# ENQUÊTE PUBLIQUE

relative au projet de  
PLAN DE PRÉVENTION DES RISQUES D'INONDATION PAR  
DÉBORDEMENT DE COURS D'EAU  
SUR LE TERRITOIRE DE  
LA COMMUNE DE ROQUEVAIRE

suivant  
ARRÊTÉ DE MONSIEUR LE PRÉFET DES BOUCHES-DU-RHÔNE  
en date du  
12 AOÛT 2019

YANN LE GOFF ARCHITECTE DPLG - COMMISSAIRE ENQUÊTEUR

Observation 1.01 en date du 26/09/19

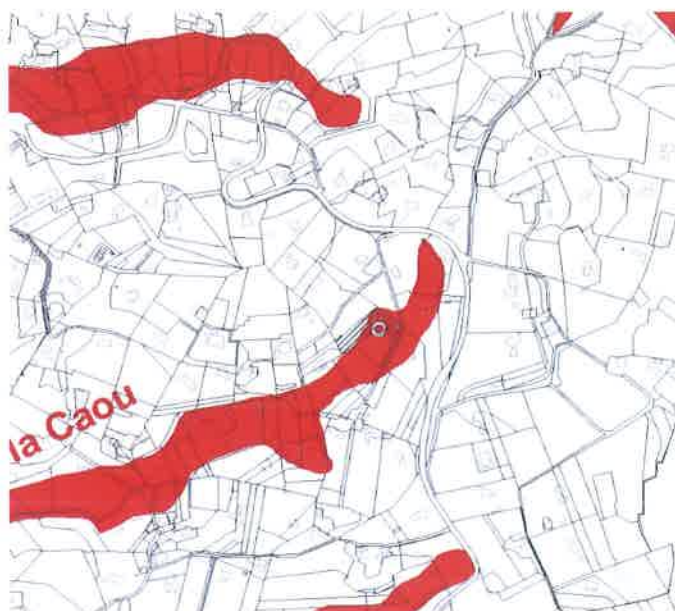
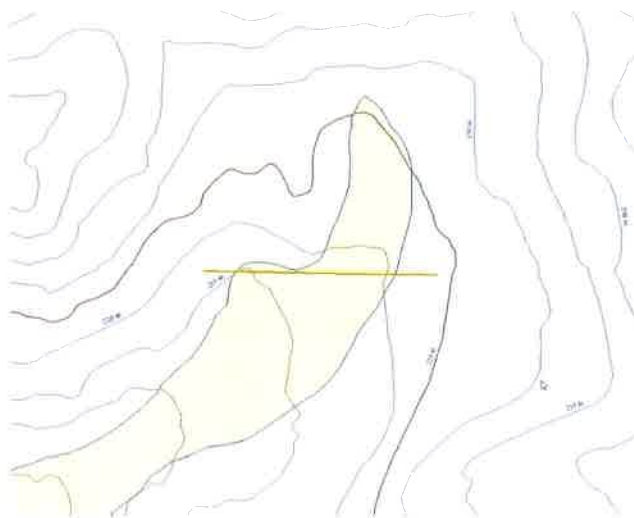
Monsieur KERSTENNE, propriétaire d'une parcelle cadastrée AV n° 455, mentionne le dépôt d'un courrier accompagné de pièces jointes, concernant sa parcelle et demandant une modification de la cartographie de zonage en projet.

Il note que le zonage n'a fait l'objet que d'une caractérisation par la méthode hydrogéomorphologique qui ne caractérise pas l'intensité de l'aléa (hauteur et vitesse d'écoulement).

Cette méthode ainsi que celle qui estime les débits dans les vallons n'intègre pas les particularités existantes au droit de son habitation :

- . aménagement des pentes en restanques en amont de sa maison,
- . obstacles physiques perpendiculaires à l'axe de la pente d'écoulement,
- . présence d'un chemin pourvu d'un revêtement et qui canalise les eaux.

Concernant l'inondabilité de la partie arrière de la maison, Monsieur KERSTENNE fait valoir l'existence d'un dénivelé important entre l'assise de la maison et le terrain situé en aval qui rend impossible une stagnation des eaux qui inonderait la maison. Cette absence de stagnation a été constatée à l'occasion d'épisodes de pluies d'occurrence trentennale.

Au niveau de la topographie, l'analyse HGM est construite sur la morphologie générale du relief et ne tient pas compte des aménagements, restanques, constructions et voiries.

L'enveloppe hydrogéomorphologique correspond bien à l'axe du fond de vallon. Le second plan fait ressortir l'important dénivelé en aval de la restanque d'assise de la maison et dont le maximum de hauteur se situe sur l'axe du vallon. Cette configuration du site ne fait pas partie des données prises en compte dans l'analyse HGM, pas plus que la présence du chemin goudronné qui borde les deux limites est de la parcelle. Dans ces conditions, on peut légitimement se poser la question, comme le fait Monsieur KERSTENNE, de l'élargissement de l'enveloppe hydrogéomorphologique jusqu'à la maison.

La parcelle de Monsieur Kerstenne se situe dans l'emprise hydrogéomorphologique (HGM) du vallon de la Caou définie dans l'étude « cartographie de zones inondables de la commune Roquevaire » réalisée par le bureau d'étude INGEROP (ex IPSEAU) pour le compte de la commune et de la DDE 13 (DDTM13) en mai 2004. Les résultats de cette étude hydrogéomorphologique sont déjà utilisés par la cartographie du PPRi approuvé le 09 mars 2007.

Afin de vérifier la pleine validité du périmètre de la zone inondable déterminée par méthode HGM une comparaison a été faite entre la topographie déterminée au moyen du lever lidar au pas de 2m réalisé par OPSIA en juillet 2010 pour le compte de la DDTM 13 et l'enveloppe hydrogéomorphologique

Les deux figures suivantes représentent les courbes de niveaux issues du levé topographique de précision au droit de la parcelle AV n° 455, ainsi que l'emprise de la zone inondable caractérisée par méthode hydrogéomorphologique. L'enveloppe hydrogéomorphologique correspond bien à l'axe du fond de vallon, ne faisant pas apparaître de contradiction.

Une analyse complémentaire topographique a été faite sur la base du lever radar haute précision aéroporté au pas de 1m établi par l'IGN. La figure suivante représente la superposition de l'emprise de la zone HGM réglementée par le PPRi et de la représentation topographique par ce modèle numérique de terrain de haute précision.

Il ressort de cette analyse que l'enveloppe HydroGeoMorphologique est en pleine cohérence avec la topographie de ce secteur.

Au-delà de ces vérifications techniques, les éléments de terrain cités par M Kersterne (restanque, obstacles physiques à l'écoulement, revêtement de chaussée), ne sont pas de nature à modifier l'emprise inondable du vallon.

Observation 1.02 en date du 11/10/19

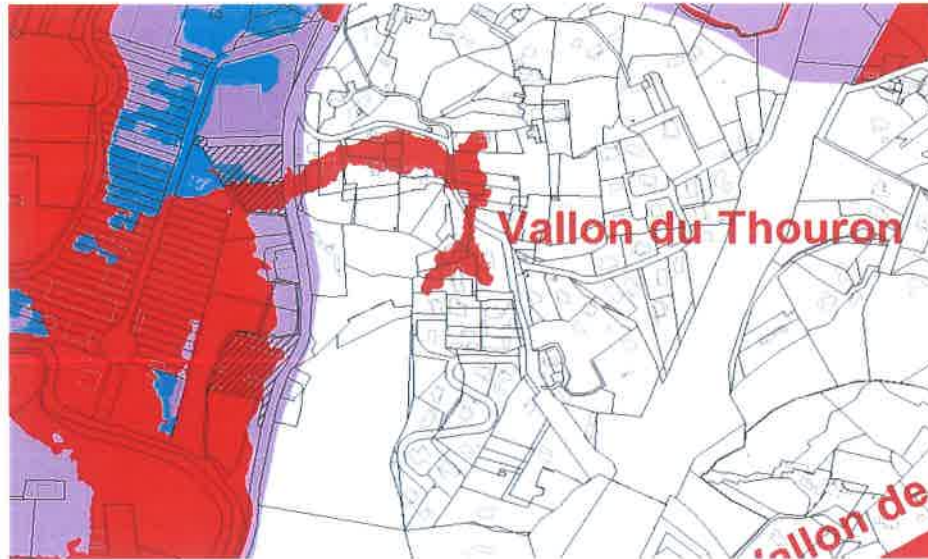
Madame BOTTIER-LAUGIER dépose deux observations concernant deux parcelles situées dans le quartier Saint Estèphe dont elle est propriétaire en tout ou partie :

La seconde, cadastrée BO n° 245, lui appartient en propre. Elle est classée en zone rouge inconstructible dans le projet de PPRi en raison d'un ruissellement éventuel des eaux en provenance du Vallon de Thouron. Selon elle, les études ne prennent pas en compte la présence d'un fossé qui capte les eaux en amont de sa parcelle et sont évacuées sur la parcelle cadastrée BO n° 263, puis circulent dans un canal en partie busé.

La question de la mise en copropriété de la parcelle BO 98 et des bâtiments qui l'occupent ne concerne pas la présente enquête publique.

La détermination de l'aléa inondation prend bien en compte la présence du fossé. Dans le précédent PPRi, les eaux en provenance du vallon du Thouron n'étaient pas prises en compte. Elles le sont à présent, après la modélisation de ce vallon situé en amont des parcelles de Madame BOTTIER-LAUGIER.

Le secteur a fait l'objet de deux études hydrauliques reposant sur des modélisations de précision :

- étude EGIS 2014 s'agissant des débordements de l'Huveaune
- étude SAFÈGE 2016 s'agissant du vallon du Thouron, (cf page 27 du rapport de présentation)

Ces deux études prennent en compte de manière très fine la topographie, notamment en exploitant les modèles numériques de terrain, et intègrent de manière satisfaisante les effets de ce type d'ouvrage (fossé).

Il convient de remarquer que les fossés d'écoulement pluviaux, généralement dimensionnés pour des écoulements de faibles occurrences sont mis en charge très rapidement et n'ont que peu d'impact sur la caractérisation des débordements pour la crue de référence qui est une crue centennale. Pour la crue de projet d'occurrence centennale ceux-ci sont complètement remplis et l'écoulement se fait principalement en surface par débordement.

Observation 1.03 en date du 11/10/19

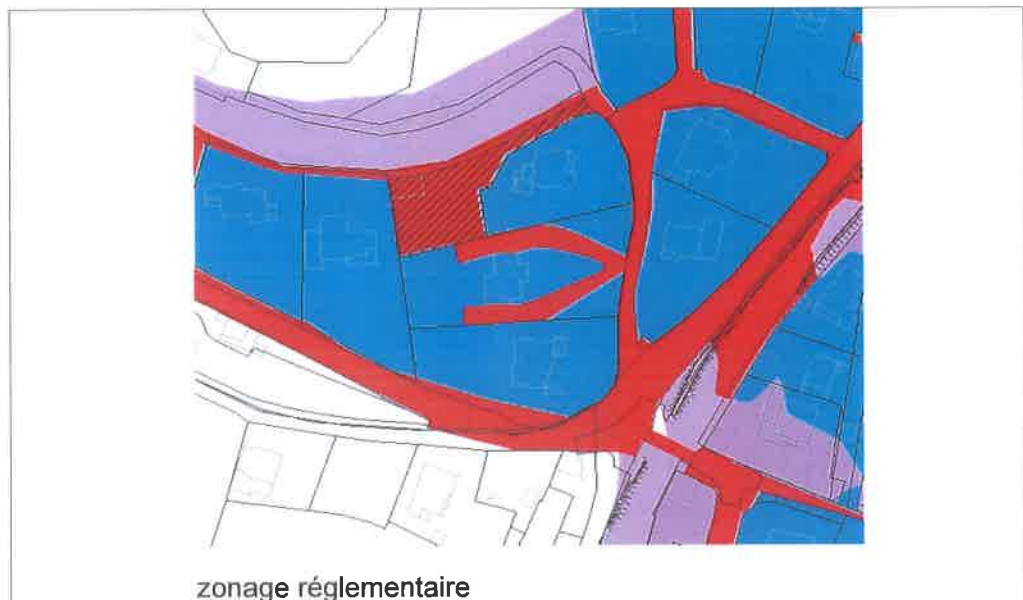
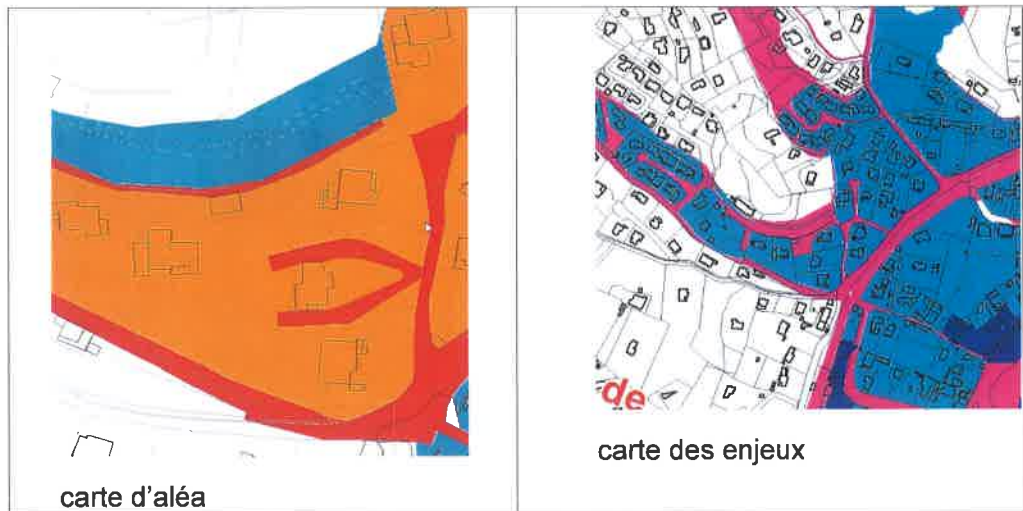
Monsieur SPINELLI, propriétaire de la parcelle cadastrée CR n° 485 ne comprend pas de changement de zonage entre le PPRi en vigueur et le projet soumis à l'enquête publique. La parcelle se trouve dans un lotissement dans lequel toutes les parcelles sont construites à l'exception de la sienne. Cette parcelle, située au-dessus du niveau du ruisseau, ne risque pas d'aggraver le risque d'inondation du secteur, au contraire de l'aménagement en projet de certaines parcelles situées au nord de la sienne.

Questionné par le commissaire enquêteur, il explique que sa maison se situe sur la parcelle voisine et que l'ensemble des deux parcelles est aménagé en continuité.

La parcelle est effectivement peu bâtie, mais elle fait partie d'un ensemble de parcelles bâties qui la borde à l'Est, au Sud et au Nord.

Si l'on considère, d'une part que la parcelle CR 485 forme une même unité foncière avec la parcelle CR 486, et d'autre part, comme l'écrit l'AGAM dans sa note méthodologique, que l'échelle d'analyse des résultats est l'îlot urbain, alors, la parcelle CR 485 doit être intégrée en Autre Zone Urbanisée.

La parcelle CR n°485 fait l'objet d'un zonage rouge au zonage réglementaire du projet de PPRi.

Ce zonage rouge est le résultat du croisement entre les enjeux et l'aléa : la parcelle se situe en effet en zone peu ou pas urbanisée (ZPPU) et est concernée par les débordements pour l'aléa de référence.

La carte des enjeux, annexée au projet de PPRI, a été réalisée par l'AGAM suivant une méthode définie précisément, utilisée pour l'ensemble des PPRI de la vallée de l'Huveaune, et permettant de caractériser les différentes formes urbaines et ce en pleine conformité avec les guides et circulaires publiés par le ministère. La note présentant de façon détaillée cette méthodologie a été jointe dans le rapport de présentation chapitre 4.4 « *note descriptive de la définition des enjeux par l'AGAM* »

Observation 1.05 en date du 11/10/19

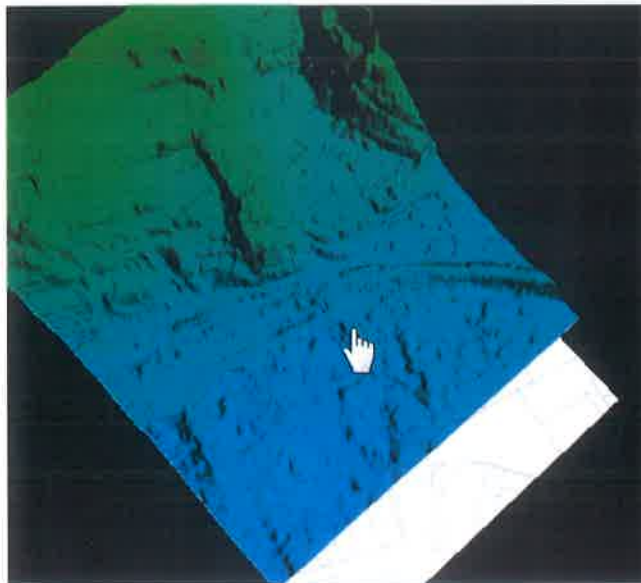
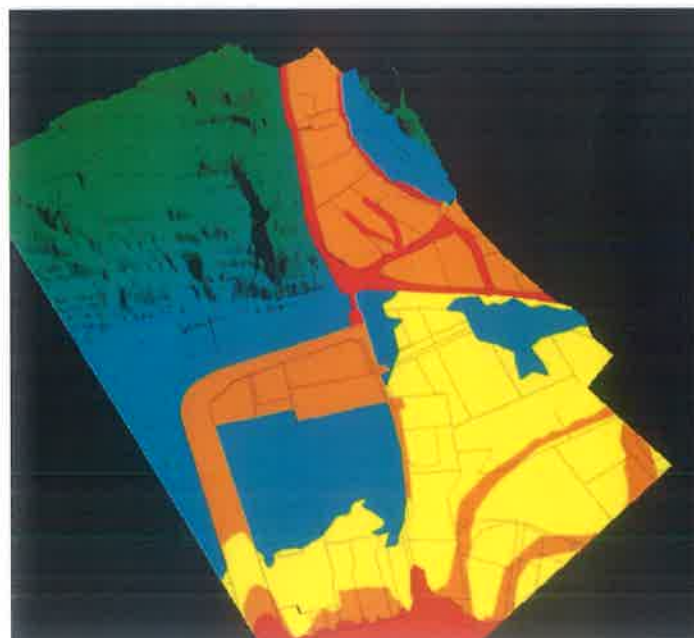
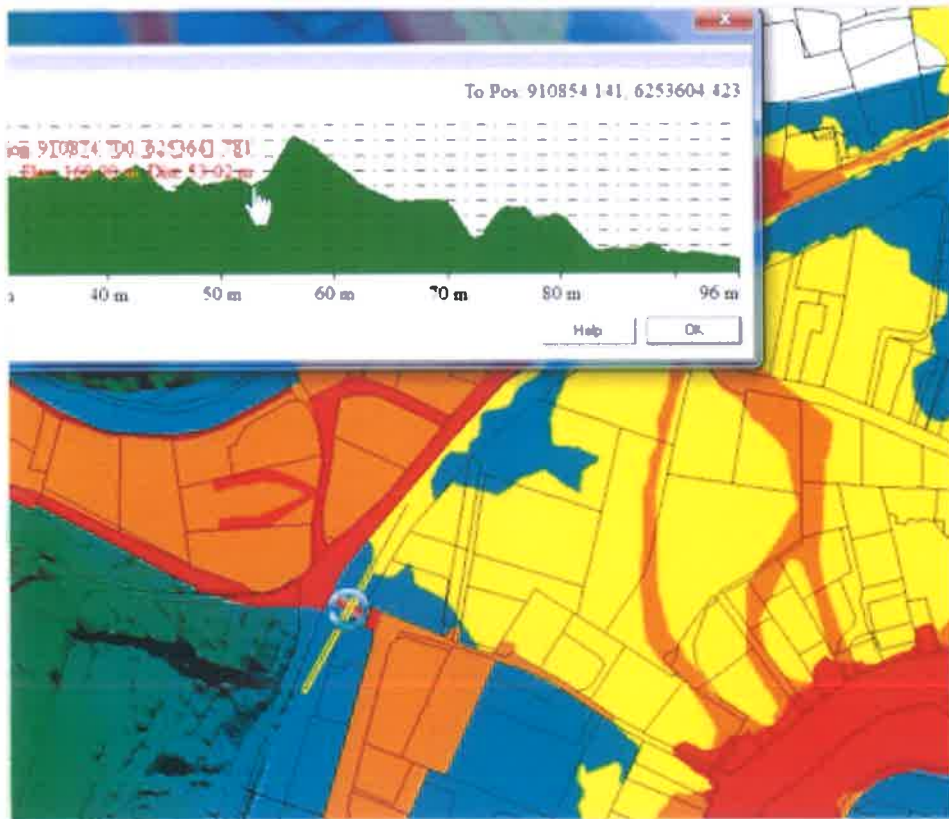
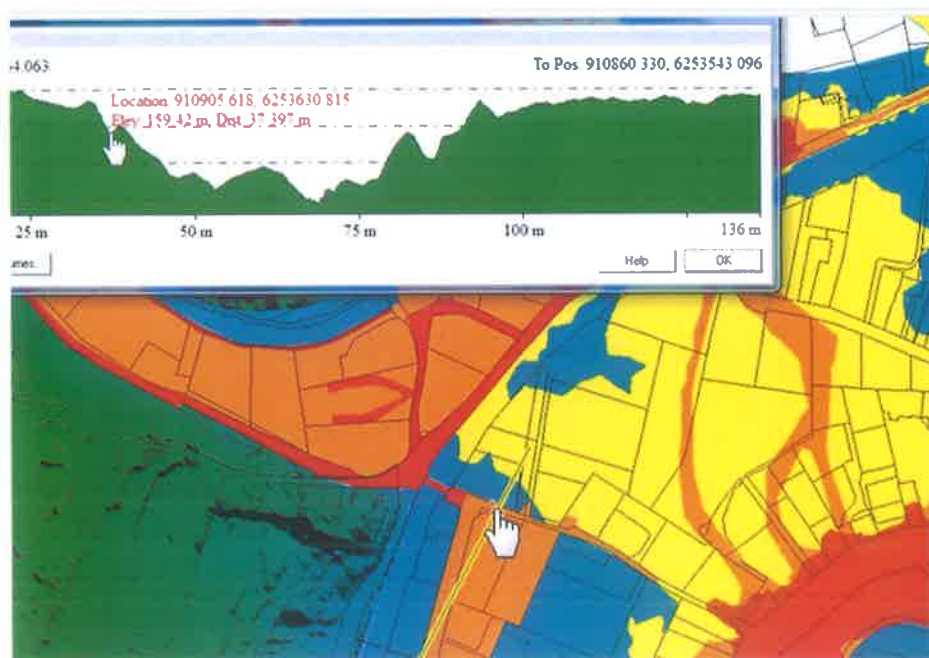
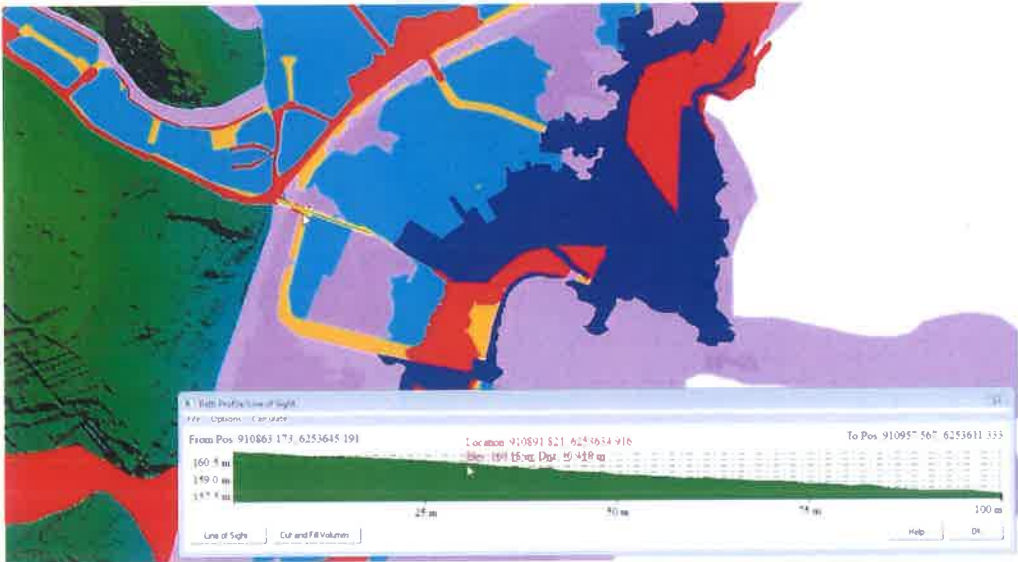
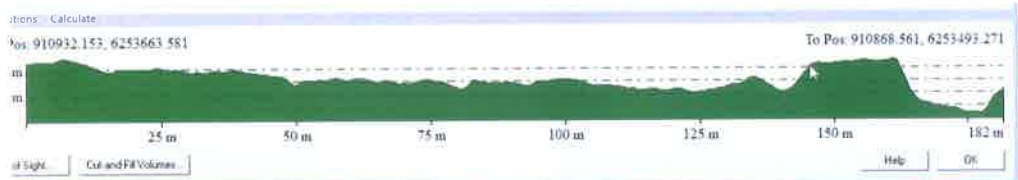
Madame Hélène SPINELLI, propriétaire de parcelles cadastrées AC n° 299 et 166 avec des membres de sa famille, Jacques et Danielle SPINELLI, mentionne le dépôt d'un document.

Elle avait déjà déposé une observation lors de la concertation publique et estime que la réponse des services de l'état n'est pas satisfaisante car elle ne répond pas à la question posée. Elle souhaite donc une réponse plus argumentée.

La visite du site, à l'angle de l'avenue Georges Clémenceau et de la traverse Saint Charles, ne permet pas de comprendre pourquoi les eaux qui dévalent du chemin du Vallon de Fontête après qu'il a rejoint le chemin de Valméjane ne filent pas directement dans l'axe de la Traverse Saint Charles au lieu de bifurquer à angle droit dans l'avenue Georges Clémenceau.

L'analyse topographique menée par la DDTM répond à cette question. Les parcelles AC 299 et 166, ainsi que les parcelles situées AC 300, 226 et 180 situées au Nord, se situent en contrebas des voies qui bordent leur ensemble, au Nord, à l'Ouest et au Sud. Elles forment ainsi réceptacle, une sorte de vase d'expansion aux eaux en provenance du vallon de Fontête.

Mme Spinelli souhaite connaître les raisons du caractère inondable de ses parcelles pour l'aléa de référence.

Les figures suivantes représentent la carte de l'aléa inondation ainsi que les profils topographiques des voiries au droit des terrains concernés, et une représentation 3D du modèle numérique de terrain haute résolution.

Ce premier profil en travers permet de mettre en évidence la présence de l'axe d'écoulement au nord des parcelles en question montrant la connexion hydraulique avec le lit mineur. Les profils suivants montrent que les parcelles sont de plus en contrebas de ce cheminement hydraulique provoquant leur mise en haut pour la crue de référence.

En complément de la réponse faite par courrier lors de la concertation publique les profils issus de la topographie au pas de 1m ayant servie à cette analyse corroborent la cartographie de l'aléa et du zonage réglementaire.

Observation 1.06 en date du 11/10/19

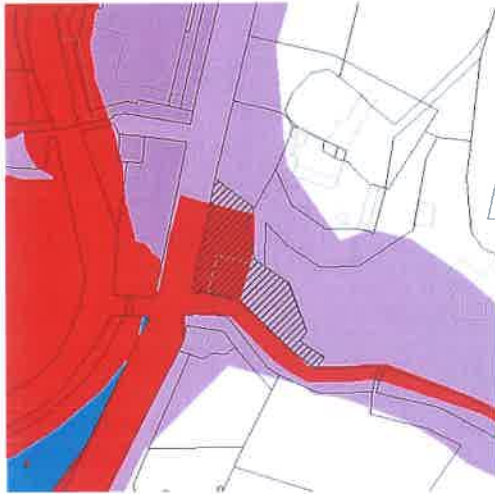
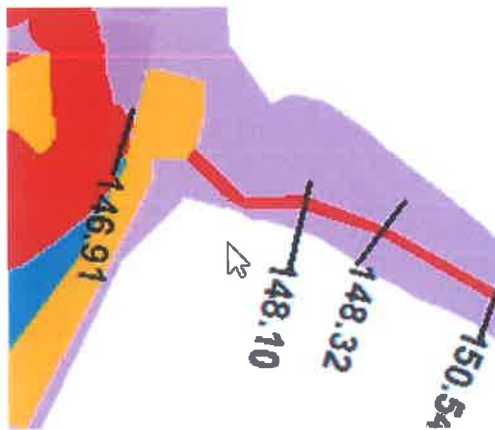
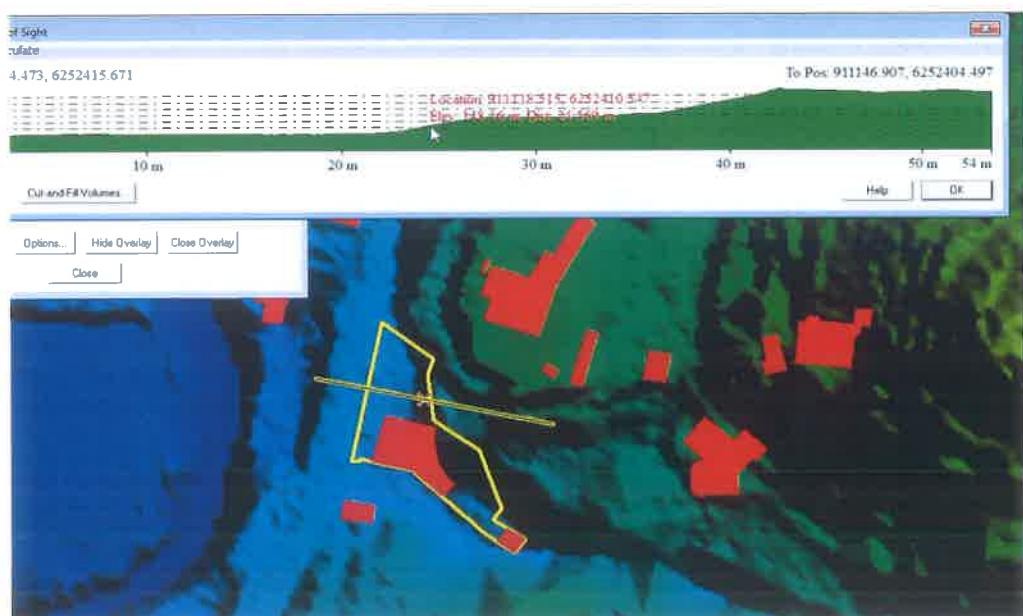
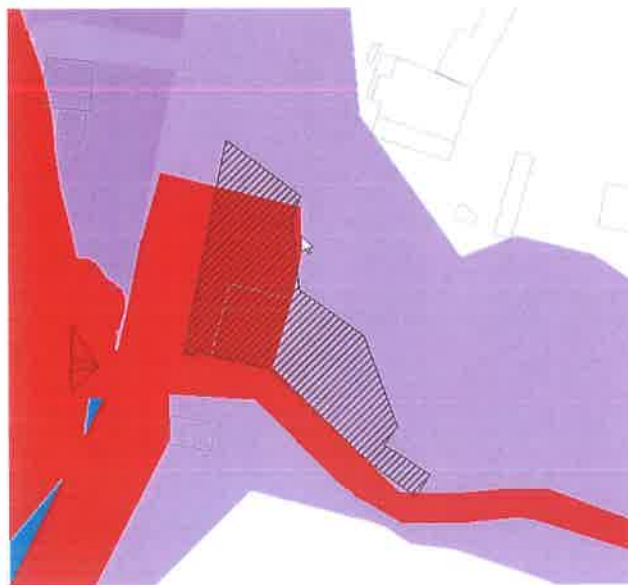
Monsieur Éric BOUILLÉ, propriétaire de la parcelle cadastrée AT n° 697, demande que la zone rouge n'englobe pas la partie de sa parcelle située en hauteur et inaccessible à l'eau de ruissellement. Joint par téléphone, Monsieur BOUILLÉ a précisé au commissaire enquêteur que cette partie de son terrain située en hauteur se trouve accolée à l'arrière du bâtiment.

La reprise de l'analyse topographique a permis à la DDTM de pointer une erreur matérielle dans le zonage réglementaire. Mais cette erreur porte sur la parcelle voisine, située au nord-ouest de la parcelle AT 697.

Par rapport aux préoccupations de Monsieur BOUILLÉ concernant la partie située à l'arrière de son bâtiment, le plan détaillé produit par la DDTM montre que la zone rouge s'arrête à l'arrière de son bâtiment principal, sur la ligne en pointillé qui figure au cadastre à l'intérieur de sa zone bâtie.

Extrait de la topographie :  
Le lever démontre que la limite supérieure du terrain se situe au-dessus de la cote des PHE amont 148.10 mNGF.

Cette erreur matérielle sera corrigée avant l'approbation. La correction sera faite à la limite de la parcelle (cf. extrait cartographique ci-dessus).
